Verslag huishoudelijke elektrische installatie op laagspanning en zeer lage spanning

Referentie: 008-20260716-01	Datum controle: 16/07/2026
Keurder: 008

Eigenaar:	EAN-code: 541449206002085608
Adres installatie: Dalenbergstraat 85, 3583 - Beringen	Nummer teller(s): 1SAG3100759873
	Distributienetbeheerder installatie: Fluvius
Datum uitvoering installatie:	☒ Vóór 01/10/1981 ☐ Tussen 01/10/1981 en 01/06/2020 ☐ Vanaf 01/06/2020
Type:	☒ Wooneenheid ☐ Niet-huishoudelijk ☐ PV ☐ Batterij ☐ Laadpaal

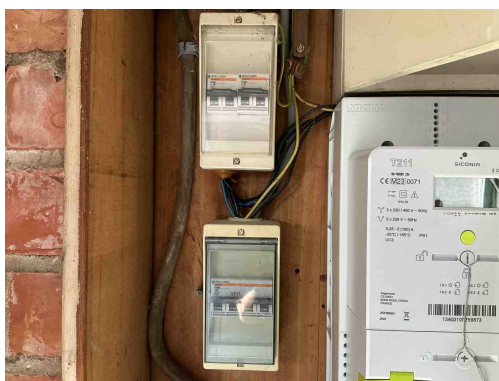
D24 - De differentieelstroombeschermingsinrichtingen die worden geplaatst in huishoudelijke installaties dienen tenminste van het type A te zijn (Boek 1: 5.3.5.3).

Opmerking: Oa hoofddiff

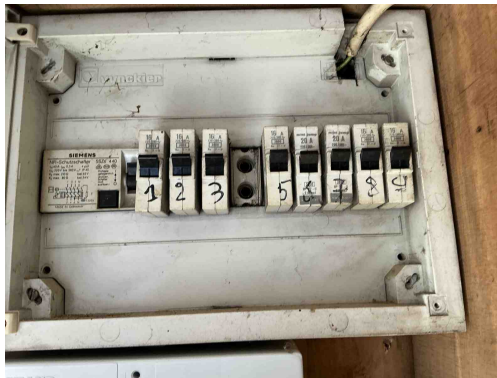
B17 - De voedingsspanning is niet op elk bord vermeld (Boek 1: 3.1.3.3).

Opmerking: Oa alle borden

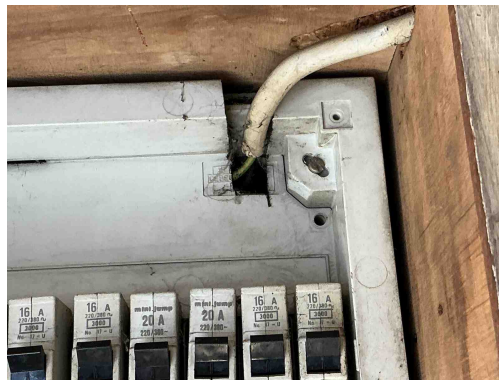
B30 - De houder van de beveiliging in een huishoudelijke ruimte is niet voorzien van aangepaste kalibreerelementen (Boek1: 5.3.5.5).

Opmerking: Oa bord 1

B26 - Het elektrisch bord kon niet gedemonteerd worden (Boek 1: 5.3.5.1).

Opmerking: Oa bord 1 automaten zeer strak vast

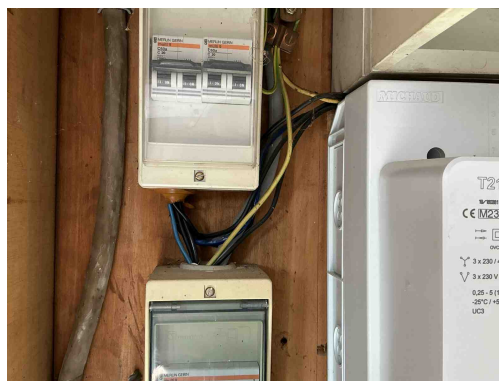
T23 - Het elektrisch materiaal is beschadigd. (Boek 1: 1.4.1.3).

Opmerking: Oa bord 1

C21 - Het gebruik van geleiders van het type VOB, zonder bijkomende afscherming is niet toegestaan (Boek 1: 5.2.9.6).

Opmerking: Oa garage

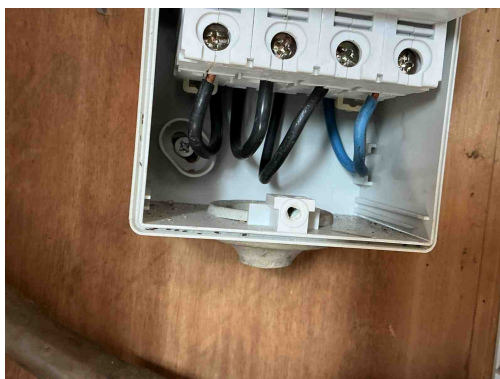
C21 - Het gebruik van geleiders van het type VOB, zonder bijkomende afscherming is niet toegestaan (Boek 1: 5.2.9.6).

Opmerking: Oa garage

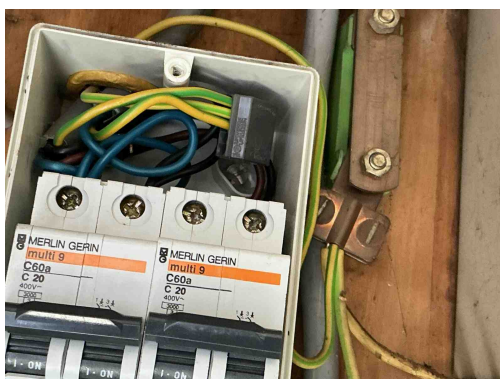
T21 - Het elektrisch materieel is niet geplaatst volgens de voorschriften van de fabrikant/ regels van goed vakmanschap . (Boek 1: 1.4.1.3)

Opmerking: Oa bord 2 en 3 ophangingsvijzen niet afgedekt,

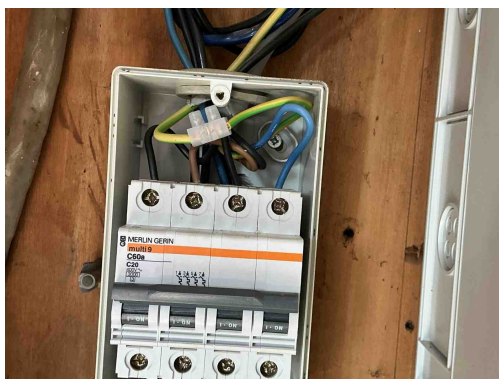
T21 - Het elektrisch materieel is niet geplaatst volgens de voorschriften van de fabrikant/ regels van goed vakmanschap . (Boek 1: 1.4.1.3)

Opmerking: Oa bord 2 en 3 ophangingsvijzen niet afgedekt,

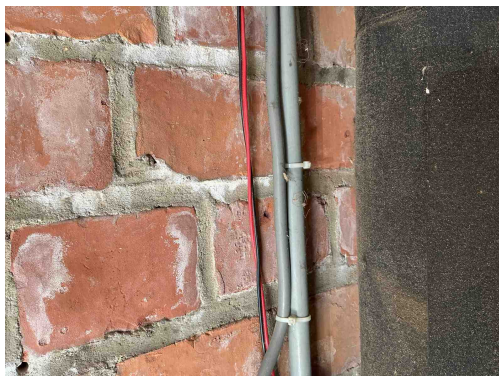
C35 - Er zijn doorverbindingen gemaakt met lusterklemmen; er kon niet aangetoond worden dat deze klemmen geschikt zijn voor de aanwezige spanning, stroom en draadsectie en dat ze "CE" zijn (Boek 1: 1.4.2.1.).

Opmerking: Oa bord 3

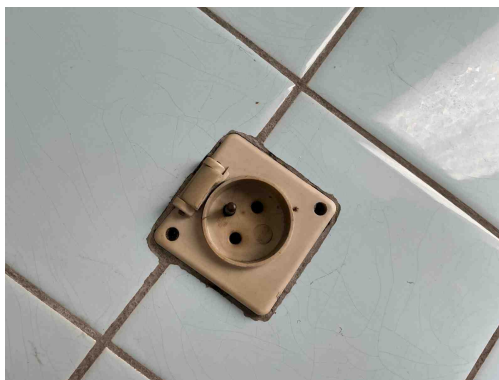
C27 - Het gebruik van geleiders van het type VTLMB (côte-à-côte) is niet toegestaan (Boek 1: 1.4.2.1.).

Opmerking: Oa garage

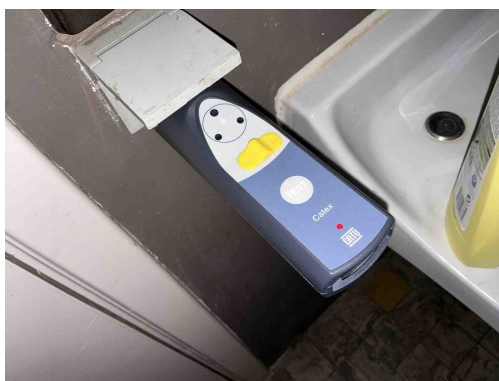
T11 - De contactdozen waarvan de toegekende stroomsterkte maximaal 16A en de toegekende spanning maximaal 250V bedraagt en niet bedoeld zijn voor de voeding van een of meerdere verbruikstoestellen voor een specifiek doel en niet geplaatst zijn in of op schakel- en verdeelborden, beschikken niet of IPXX-D (incl. gemeenschappelijke delen residentieel geheel) (Boek 1: 4.2.2.3/5.3.5.2).

Opmerking: Oa mini badkamer, opbergruimte,

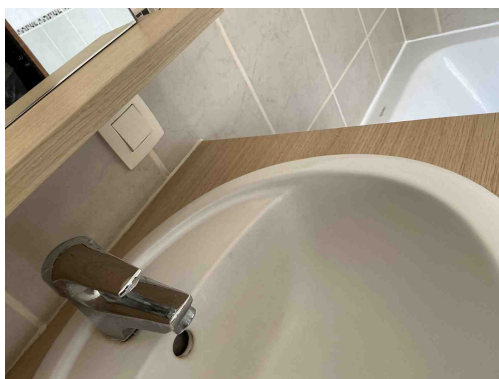
A16 - Er is geen continuïteit van de beschermingsgeleider van de contactdoos (Boek 1: 5.4.3.4).
Opmerking: Oa opbergkamer, kelder,

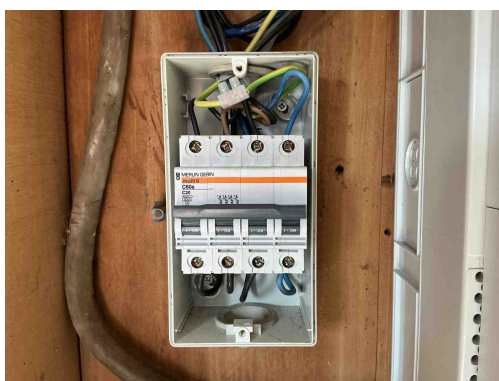
T22 - Het elektrisch materieel in volume 2 van de ruimte die een bad en/of douche bevat is niet in overeenstemming met het toegelaten materieel (nl. vaste machines of toestellen (incl. de contactdozen en bedieningstoestellen), contactdozen individueel beschermd door een beschermingstransformator met een vermogen van maximaal 100W, contactdozen beschermd door een differentieelstroominrichting met zeer grote gevoeligheid (10mA) en bedieningstoestellen gevoed op laagspanning). (Boek 1, Onderafdeling 7.1.5.3. (d))
Opmerking: Oa schakelaars,
